Министерство путей сообщения СССР
 ГИПРОТРАНССИГНАЛСВЯЗЬ
 июль 1983 г. Шифр ЭЦБ-63 ЭДМ-38 № 1247/999 Составил
УКАЗАНИЯ И.П.Ланцова
 по проектированию устройств автоматики, телемеханики и связи
 на железнодорожном транспорте

**Изменения в схемах
включения лучевых реле ЛА**

Рис. I

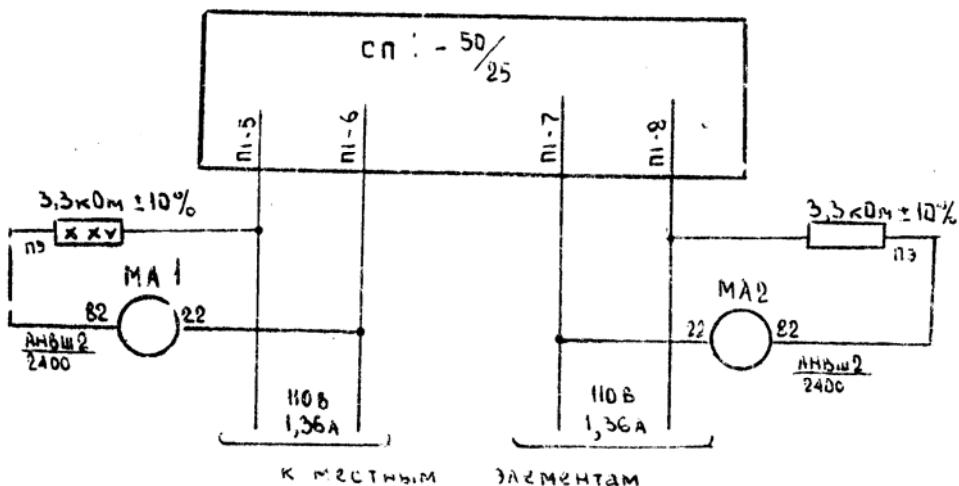
Для защиты схем маршрутных реле от срабатывания при выключении и включении питания местных обмоток путевых реле ДСШ рельсовых цепей 25 Гц, с клеммами П1-5, П1-6, П1-7, П1-8 статива преобразователей СП-1-50/25 Гц (ЭЦ-10 альбом I стр.23), на стативах свободного монтажа необходимо устанавливать лучевые аварийные реле МА1, МА2, включенные по схеме рис. I.

Контакты реле МА1, МА2 следует включать в цепи реле НЗА,
ЧЗА.
